liZP.7013.5.2020.KF_3

WYNIKI KONSULTACJI SPOŁECZNYCH

Uwagi w ramach konsultacji projektu budowy ul. Krasickiego w Niemczu

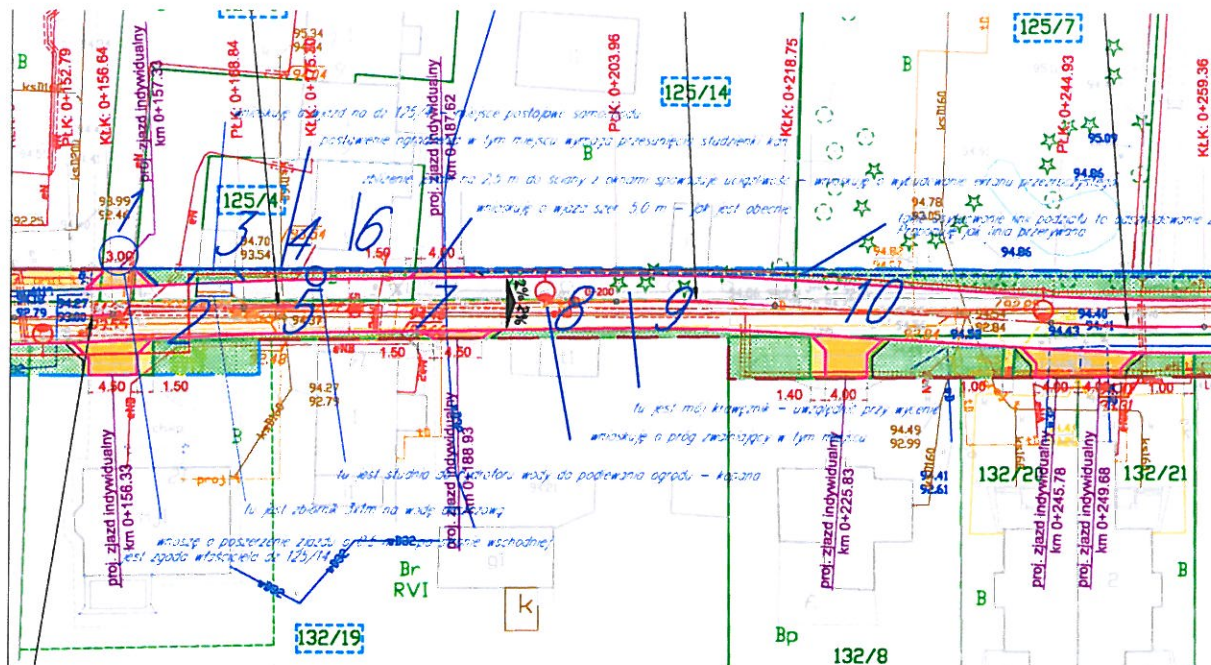
Załączamy graficzne usytuowanie naszych uwag na projekcie.

1. Wnosimy o poszerzenie zjazdu na dz. 125/3 o 0,5m do działki 125/4 gdyż za wąski wjazd na działkę 125/3 zamierzamy poszerzyć fizycznie do 3,5 m, a furtkę na dz. 125/14 w tym miejscu zamierzamy przesunąć do granicy z działką 125/3.

2. Prosimy o zaprojektowanie zjazdu na działkę 125/4 w tym miejscu. Po zasypaniu obecnego zbiornika na wodę deszczową będzie w tym miejscu wjazd na działkę.
Odpowiedź: Zlecono projektantowi przeprojektowanie zjazdu zgodnie z uwagą.

3. Jak wyżej – przeniesiony (nowy) zbiornik na wodę deszczową może być w miejscu rozebranego budynku „i1”. Zbiornik to komora betonowa o pojemności 3 m³ w układzie poziomym.
Odpowiedź: Zgodnie z procedurą ZRID, za przejmowany grunt oraz wszystkie części składowe nieruchomości trwale z gruntem związane, wypłacane jest właścicielowi nieruchomości odszkodowanie. W związku z tym nie zostanie zaprojektowany nowy zbiornik na wodę deszczową, lecz wypłacone odszkodowanie.

4. Zwracamy uwagę, że postawienie ogrodzenia na nowej granicy w proponowanej lokalizacji wymaga przesunięcia studzienki rewizyjnej kanalizacji sanitarnej.
Odpowiedź: Projektant ujmie w projekcie przesunięcie studzienki kanalizacji sanitarnej.

5. W tej lokalizacji znajduje się studnia kopana z odwiertem wewnątrz, z której czerpana jest woda do podlewania ogrodu. Takie rozwiązanie projektowe wymaga zaprojektowania budowy studni o takich samych parametrach w innym miejscu.
Odpowiedź: Zgodnie z procedurą ZRID, za przejmowany grunt oraz wszystkie części składowe nieruchomości trwale z gruntem związane, wypłacane jest właścicielowi nieruchomości odszkodowanie. W związku z tym nie zostanie w tym przypadku zaprojektowana nowa studnia kopana z odwiertem, lecz wypłacone odszkodowanie.

6. Zbliżenie jezdni na około 2,5 m do ściany budynku z oknami znacznie zwiększy negatywne oddziaływanie ruchu kołowego na komfort korzystania z budynku. Wnioskujemy o zaprojektowanie w tym miejscu ekranu przezroczystego ograniczającego to oddziaływanie.
Odpowiedź: Gmina Osielsko nie przewiduje zaprojektowania ekranu zgodnie z uwagą.

7. Wnioskujemy o zachowanie zjazdu o szerokości 5 m – jak jest obecnie – brama z furtką. Nie wymagamy oddzielnego chodnika do furtki.
Odpowiedź: Zlecono projektantowi przeprojektowanie zjazdu zgodnie z uwagą.

8. Wnioskujemy o zaprojektowanie we wskazanym miejscu progu zwalniającego. Przebudowa drogi spowoduje realne zwiększenie prędkości pojazdów. Wyjazdy z naszych posesji oraz z nr 14 mają bardzo ograniczoną widoczność, a przebywają tam również małe dzieci. Ograniczenie przywróci nieco bezpieczeństwo, które obecnie wywołują naturalne dziury w nawierzchni szutrowej.
Odpowiedź: Na chwilę obecną nie przewiduje się wykonania, we wskazanej przez Państwo lokalizacji, progu zwalniającego.

9. Zwracamy uwagę, że przy granicy działki 125/14 z drogą jest wybudowany krawężnik, którego rozbiórkę trzeba przewidzieć w projekcie i który należy uwzględnić w odszkodowaniu.
Odpowiedź: Zgodnie z procedurą ZRID, za przejmowany grunt oraz wszystkie części składowe nieruchomości trwale z gruntem związane, wypłacane jest właścicielowi nieruchomości odszkodowanie.

10. Zwracamy uwagę, że obecnie zaprojektowana linia podziału wymusza odszkodowanie z ogrodzenia działek 125/7 i 125/8. Ogrodzenia te są drogimi budowlami i na pewno niepotrzebnie zwiększy to koszt inwestycji. Sugerujemy niewielkie przesunięcie łuku projektowanej drogi w kierunku zachodnim (przy ewentualnym nieznacznym zajęciu działki 132/19). Ale ten punkt nie jest naszym wnioskiem, a jedynie sugestią w trosce o optymalizację kosztów inwestycji

Odpowiedź: Zlecono projektantowi przeprojektowanie zjazdu zgodnie z uwagą.

Odpowiedź: Zlecono projektantowi zmianę w projekcie, w postaci podziału działki 125/7 i 125/8, bez ingerencji w istniejące ogrodzenie.
